Сто девяносто вторая сессия

Пункт 4.9.3 предварительной повестки дня

### **Предложение по дополнению 13 к первоначальной серии поправок к Правилам № 45 ООН (устройства для очистки фар)**

Схема расположения точек измерения на экране

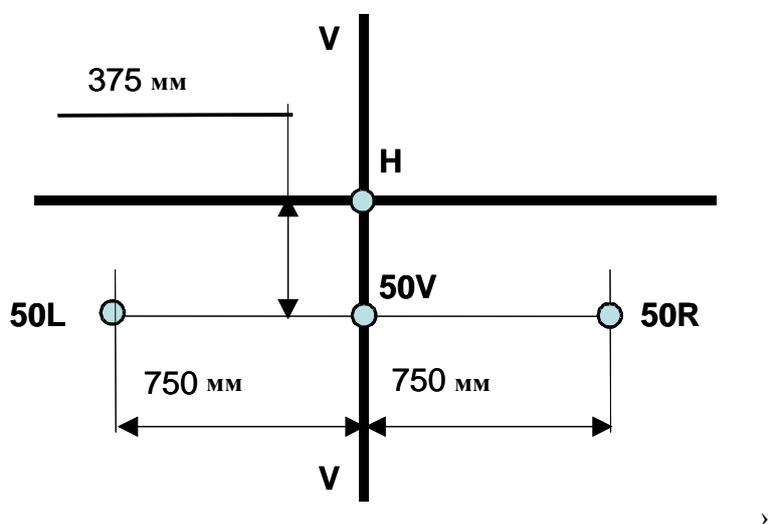
Пункт 7.1 изменить следующим образом:

- «7.1 Эффективность устройства для очистки фар должна проверяться в соответствии с требованиями приложения 4 к настоящим Правилам. Эффективность очистки в указанных ниже точках на измерительном экране должна составлять после каждого периода очистки по крайней мере 70 % для фар, создающих основной луч ближнего света, и 70 % для факультативных фар дальнего света; в случае АСПО это положение применяют к процедурам фотометрического испытания, определенным в приложении 9 к Правилам № 123 ООН или в приложении 4 к Правилам № 149 ООН, из числа элементов освещения в нейтральном состоянии, указанных в пункте 6.1.1 выше. В случае фар (правила №№ 98, 112 или № 149 ООН), используемых для подсветки поворотов, фару устанавливают для испытания строго в направлении вперед.
